# 改善箇所説明図

図：左ハンドル車

電動燃料ポンプ式

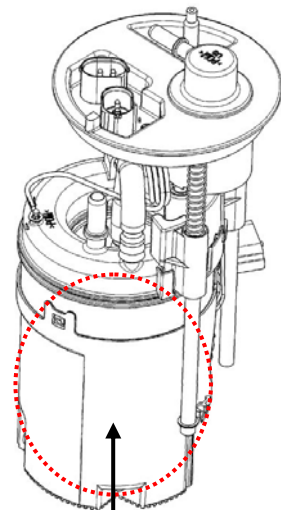
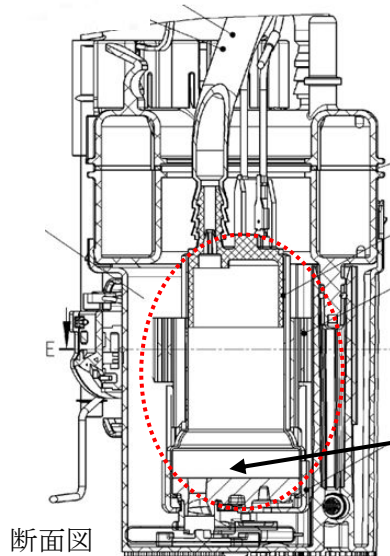
基準不適合発生箇所  
電動燃料ポンプのモーター

電動燃料ポンプのモーターにおいて、当該装置の製造工程が不適切なため、整流子が早期に摩耗し、最悪の場合、燃料ポンプが作動しなくなり、原動機が停止して再始動不能となるおそれがある。

電動燃料ポンプ式を良品と交換する。

燃料タンクのカバーに白色ペイントを塗布する。
